Review of MPD-2021

DELHI DEVELOPMENT AUTHORITY
AREA PLANNING ZONE-E & O
REVIEW OF MPD-2021
NEW SUGGESTION
Dy. No. SUGG....17
DATE....20-4-12

विषय :- मास्टर प्लान दिल्ली 2021 की समीक्षा - एक सहभागिता प्रयास।
रोड़ सं.66 के सम्बंध में।

नकल नक्शा शिजरा ग्राम - मौजपुर
त व जिला - दिल्ली
साल 1895-96

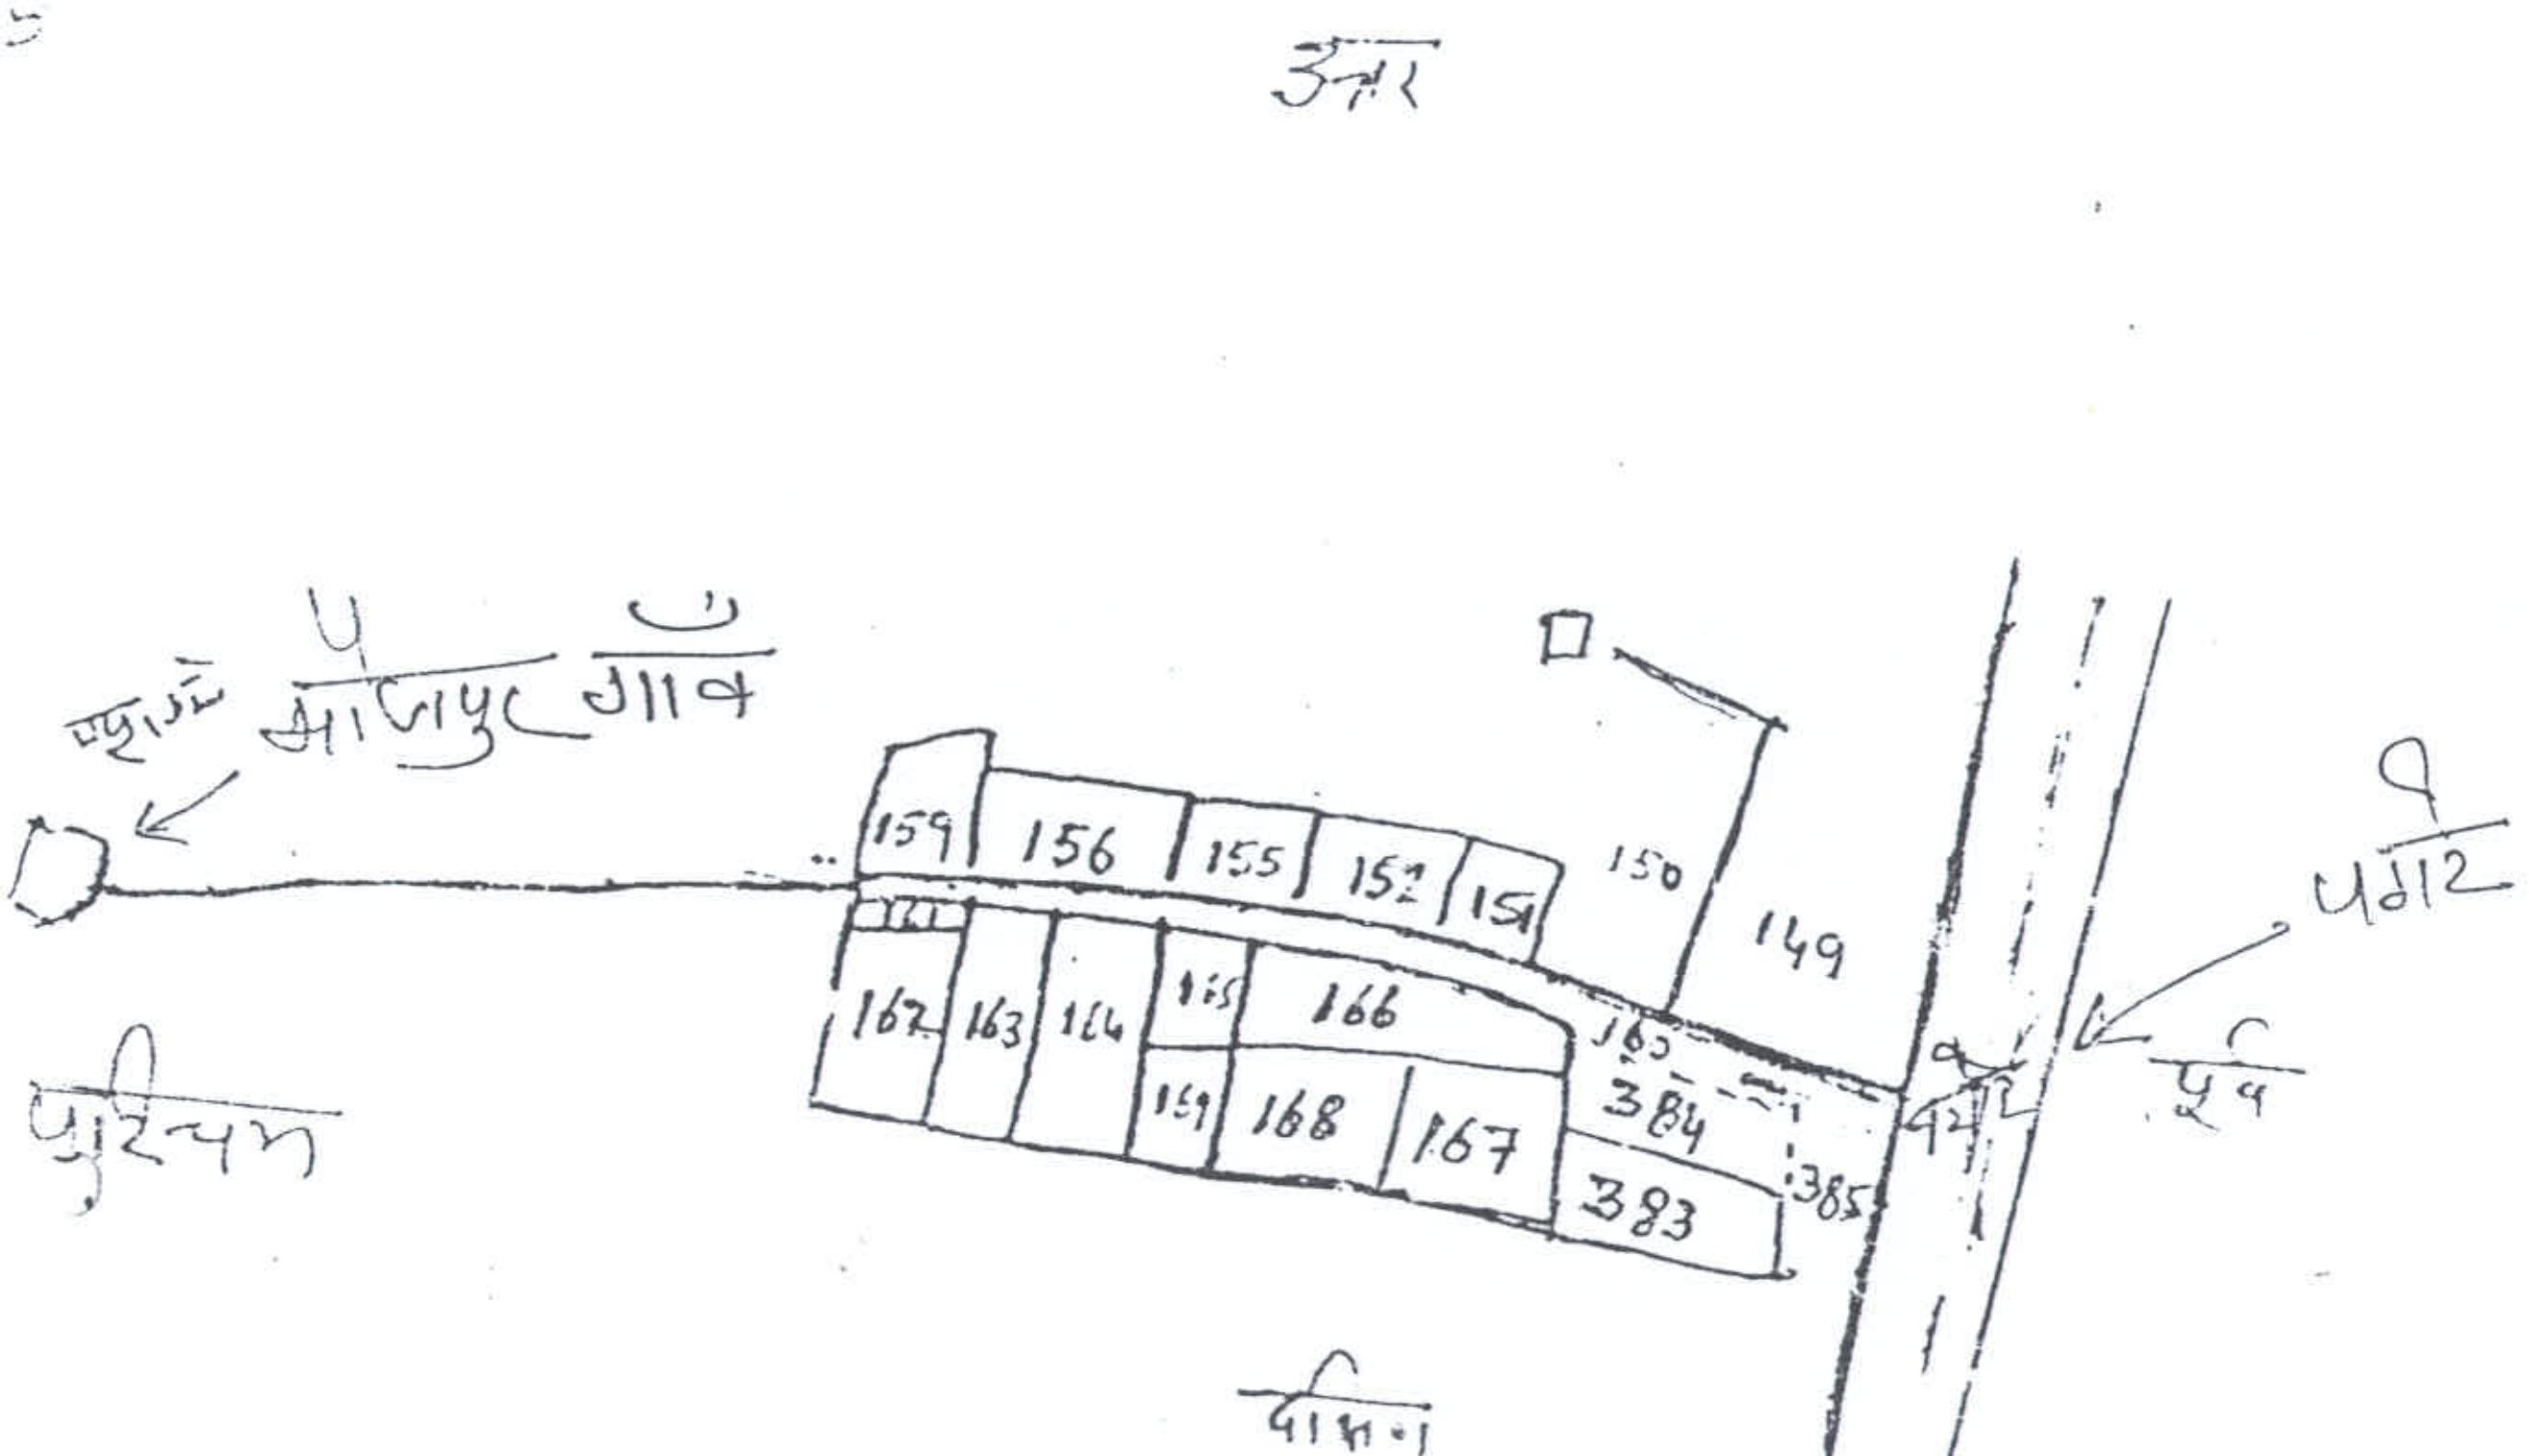
3. शाहदरा से बाबरपुर होते हुए मौजपुर से आगे घोण्डा की जिस रोड़ को 66 नम्बर बताया गया है वह गांव की रोड़ है तथा इसकी चौड़ाई 1895 से पटवारी व राजस्व विभाग के रिकॉर्ड के अनुसार 34 फुट की है (जिसका सरकारी रिकार्ड हमारे पास है)। अतः इस प्रस्तावित रोड़ सं.66 पर हमारी आपत्ती है इसको न बनाया जाये क्योंकि इस रोड़ के दोनों तरफ सात किलोमीटर तक हजारों मकान तथा दुकानें बनी हुई हैं इसलिए घनी आबादी के बीच से 100 फुट का रोड़ निकालना उचित नहीं है क्योंकि इससे हजारों लोग प्रभावित होंगे और घर तथा काम से वंचित हो जाऐंगे तथा उनके परिवार के भूखों मरने की नौबत आ जाऐगी।

Master Plan
1962
मोगम्फ़ रोड 67

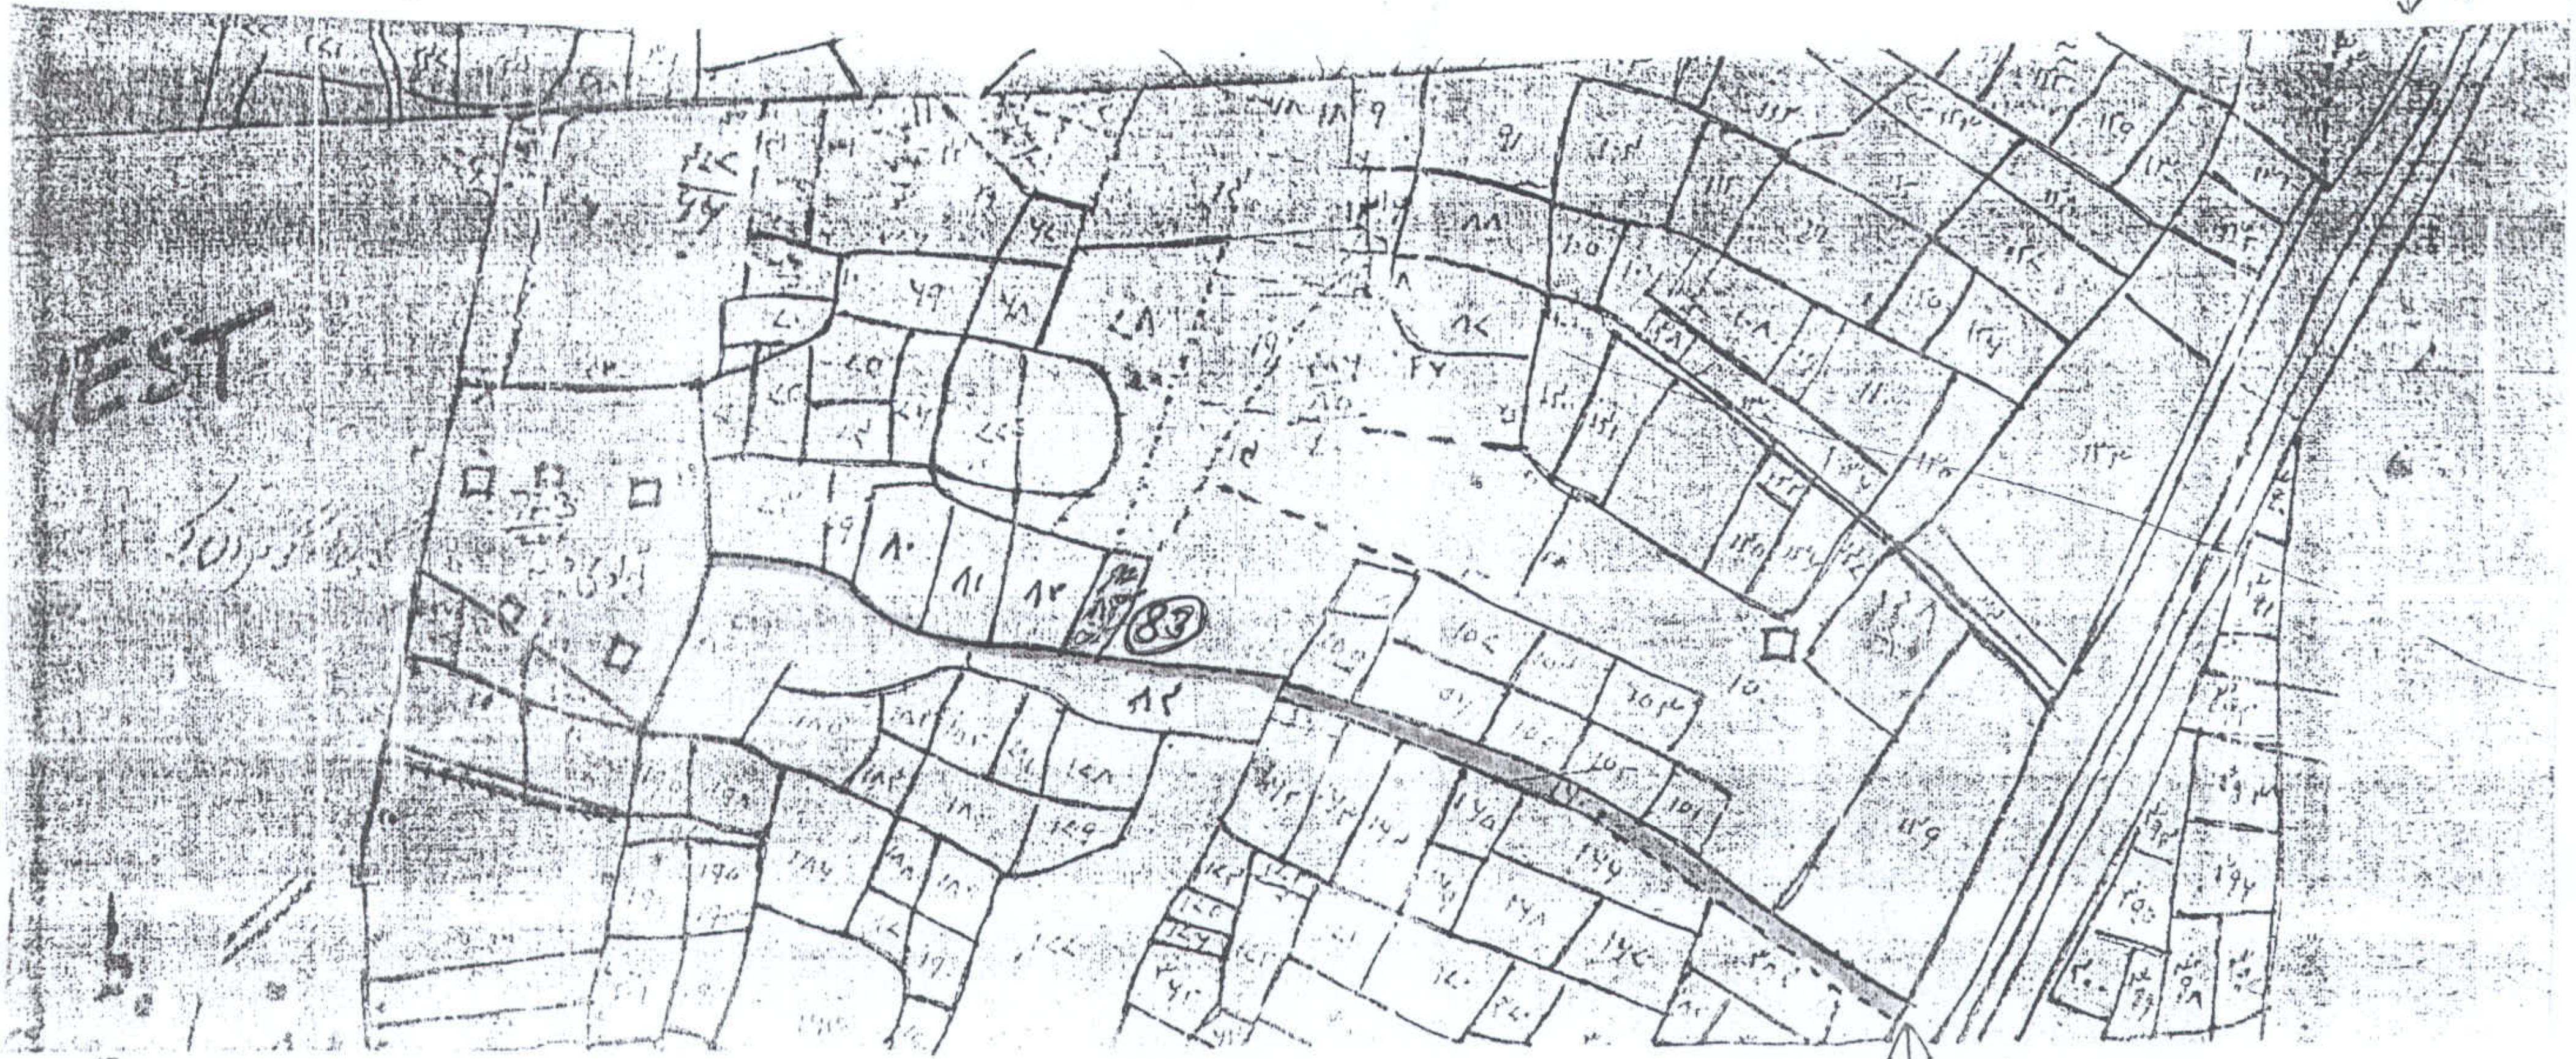
1. उपरोक्त रोड़ सं.66, 1962 के नक्शे के हिसाब से (जिसकी प्रति हमारे पास है) दुर्गापुरी से मौजपुर, कृष्णा गली न.7 व 8 के सामने से गांवड़ी होते हुए पुशते तक जानी थी।

अतः आपसे प्रार्थना है कि हजारों दुकानदारों व घरों और उनपर आश्रित व्यक्तियों को उजाड़ने से पहले इस रोड़ को समाप्त किया जाये अन्यथा वही सीधी सड़क निकाली जाये जो 1962 के नक्शे के अनुसार थी।

Master Plan 2001

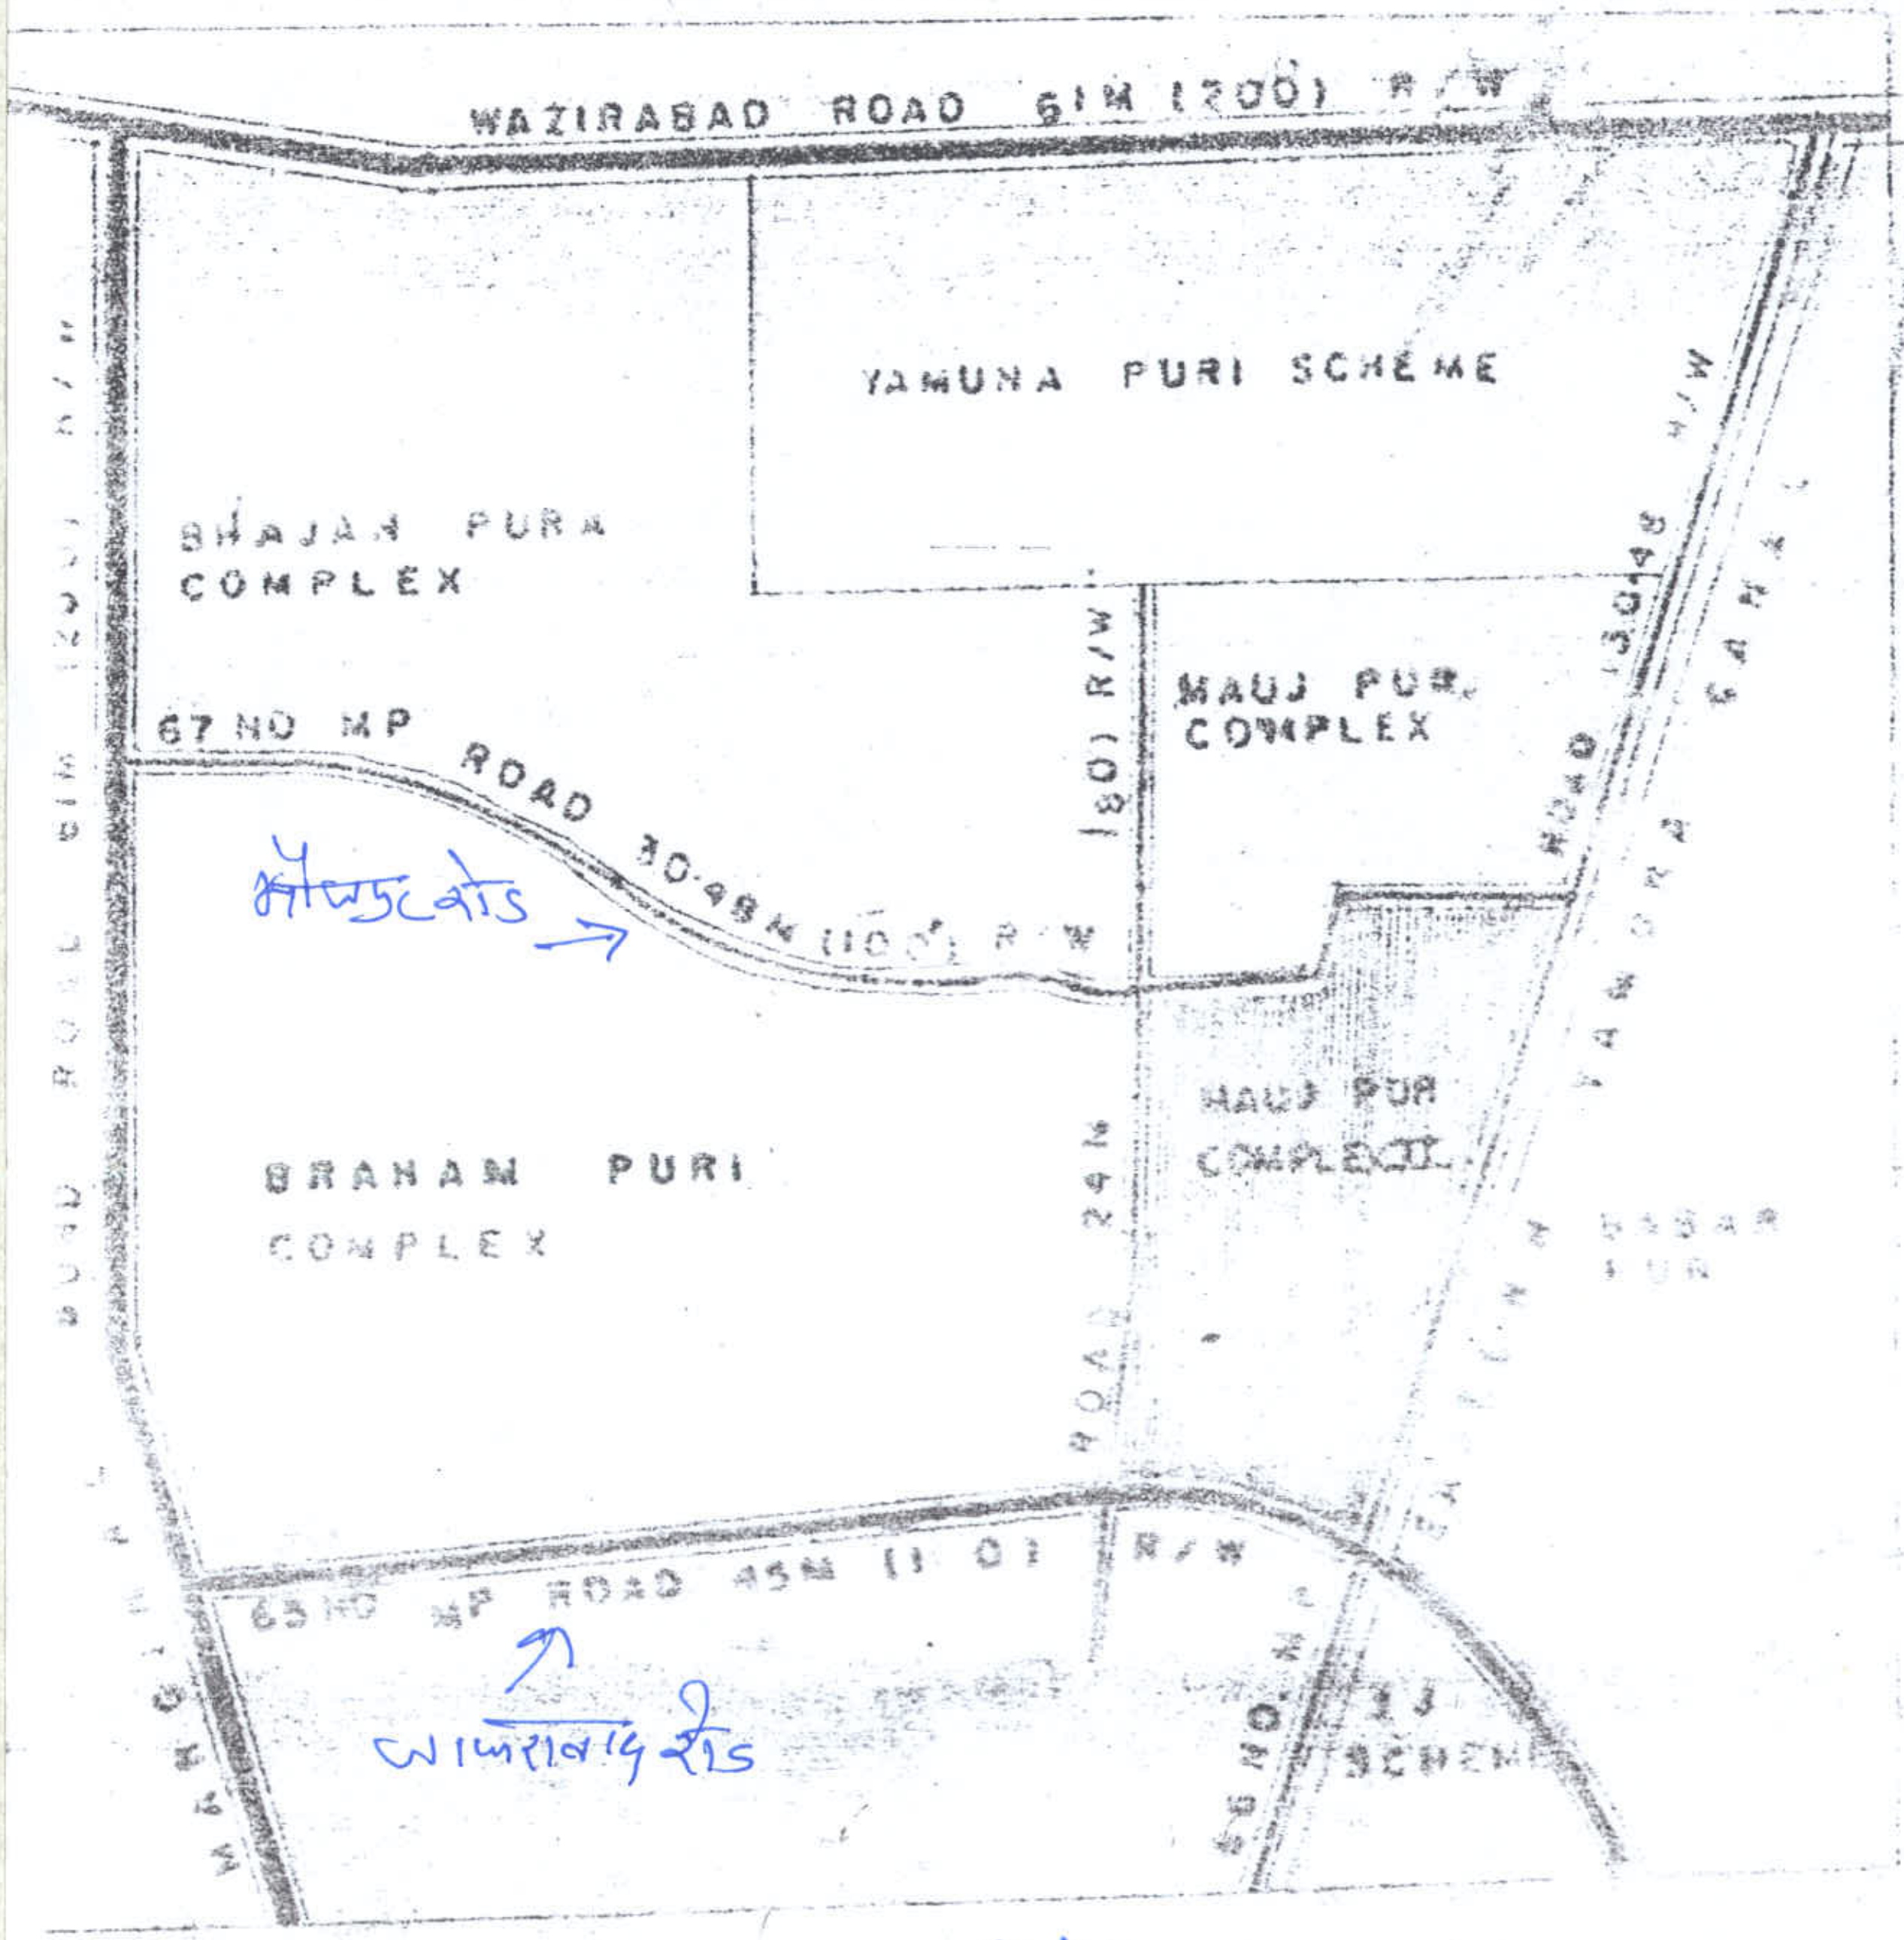
2. उपरोक्त रोड़ सं.66 का रूट बदल दिया गया तथा इसकी सड़क के मार्किंग के पत्थरों को उखाड कर भू-माफियाओं ने प्लॉट बेच दिये तथा यहां वर्तमान में कई मकान बने हुए हैं।

4. यह रोड़ मौजपुर प्राइमरी स्कूल के पास ⌐ की तरह बनती है। दिल्ली में ऐसी कोई भी 100 फुट की रोड़ ⌐ की तरह नहीं है क्योंकि इससे एक्सीडेन्ट का खतरा बढ़ जाता है। मास्टर प्लान रोड़ हमेशा सीधा ही होता है न कि टेढ़ा-मेड़ा।
